한국서부발전(주) 상임감사위원

개 선 요 구

제 목	소방시설물 운영방법 개선
소 관 부 서	뽕뽕발전본부 꺄꺄꺄꺄실 ㄴㄴㄴㄴ부, Å Å Å 발전본부 꺄 꺄 꺄 꺄 부, ♡♡발전본부 ♡♡♡♡팀
조 치 부 서	소관부서와 같음
구 분	안전관리
내 용

[그림 1] 소방-출입통제 시스템 간 연동 프로세스

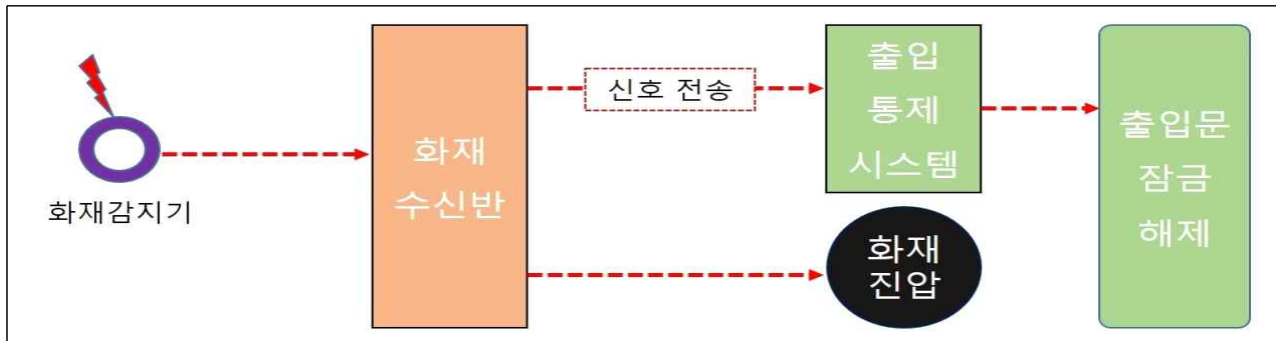
관련 법률 등에 따라 화재 등 재난상황에서는 대피로 상의 장애요인을 최대한 발생하지 않도록 하여 인명피해를 최소화하는 조치가 필요하며, 특히 건축물의 주 출입구와 건물 내 각 층별 사무실 출입구를 통해 대피해야 하는 실정을 고려하면 각 출입문에 설치된 출입 통제시스템은 비상 상황에서 대피에 장애가 되지 않도록 함이 합리적이다.

따라서 위 [그림 1]과 같이 화재경보시스템과 출입 통제시스템을 연동하여 출입문 잠금을 자동 해제하는 등으로 개선할 필요성이 있다.

ㅍㅍ발전본부, ÅÅÅ발전본부 및 ♥♥발전본부는 화재 등 비상상황 발생 시 일시적으로 출입 통제가 자동으로 해제되도록 시스템 개선을 실시하여 대피활동에 장애가 최소화 되도록 조치 하시기 바랍니다. (개선)
